No. 637

汎用インバータオプションFR-XCB 外観変更のお知らせ

FR-XCB-18.5K~55K、FR-XCB-H18.5K~H55K

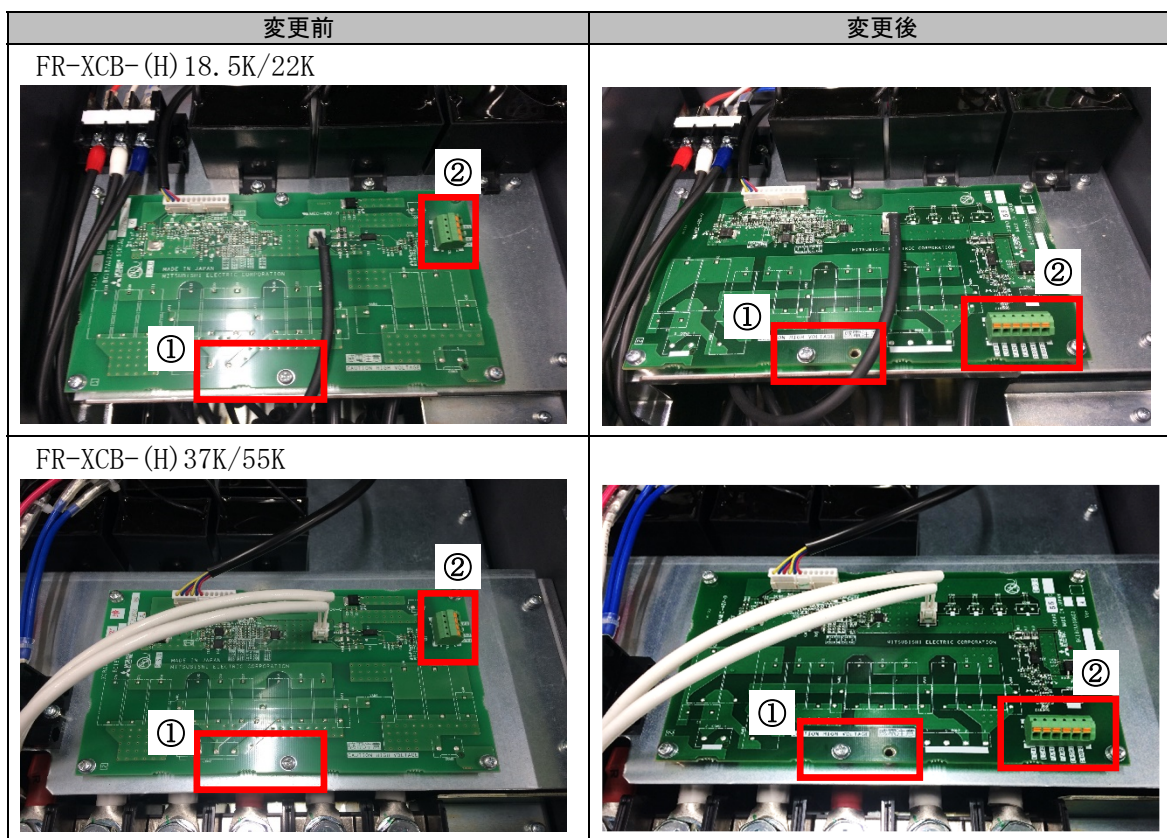
- ・下図赤枠部① ネジ穴追加
- ・下図赤枠部② 制御回路端子位置変更
制御回路端子 DROH1、DROH2 追加 (FR-XC-(H) 55K 以下では使用しません)
